*Ministero dell' Ambiente
e della Tutela del Territorio e del Mare*

DIREZIONE GENERALE PER LE VALUTAZIONI
E LE AUTORIZZAZIONI AMBIENTALI

OGGETTO: [ID VIP 4548] Piano straordinario per l'accessibilità a Cortina 2021 - Progetto Definitivo. SS n. 52 "Carnica" - Riqualficazione Ponte sul fiume Piave - km 86+850, Comune di Santo Stefano di Cadore (BL). Valutazione preliminare ai sensi dell'art. 6, c. 9 del D. Lgs. 152/2006. Nota Tecnica

Figura 3: Intervento in progetto (Fonte: Lista di controllo)

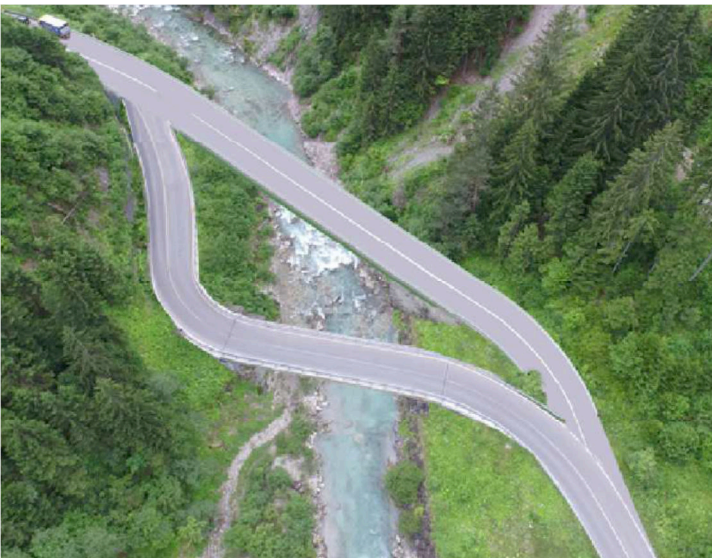
Con il mantenimento del ponte esistente, in un ambito di particolare pregio sia dal punto di vista paesaggistico che dal punto di vista delle aree appartenenti alla Rete Natura 2000 con la presenza della ZPS IT3230089 "Dolomiti del Cadore e del Comelico" e del SIC IT3230085 "Comelico – Bosco della Digola – Brentoni – Tudaio", verrebbero a coesistere due strutture, con un potenziale impatto significativo sulla componente paesaggio.

Inoltre, il mantenimento del ponte esistente, con funzione d'uso ad area di sosta pedonale, potrebbe determinare un elemento di criticità in ordine alla circolazione stradale nel tratto interessato, in conseguenza delle manovre dei veicoli per l'accesso all'area ricreativa e la reimmissione nella strada principale. Fattore di criticità questo che potrebbe creare, diversamente da

quanto descritto nelle finalità dell'intervento, situazioni di congestionamento del traffico con innalzamento dei livelli di inquinamento atmosferico e acustico.

Per quanto sopra, si ritiene necessario lo svolgimento di una adeguata valutazione ambientale dei potenziali impatti ambientali significativi e negativi derivanti dalla realizzazione dell'intervento proposto, attraverso, quantomeno, la procedura di verifica di assoggettabilità a VIA ai sensi dell'art.19, del D.lgs n. 152/2006 e ss.mm.ii.. Atteso che l'intervento ricade all'interno dell'area ZPS IT3230089 "Dolomiti del Cadore e del Comelico" ed è limitrofo all'area SIC IT3230085 "Comelico – Bosco della Digola – Brentoni – Tudaio", secondo quanto previsto dall'art. 10, c. 3, D. lgs. 152/2006 e ss.mm.ii., la procedura dovrà essere integrata con la Valutazione di Incidenza, redatta ai sensi dell'art. 5 del DPR 357/1997.
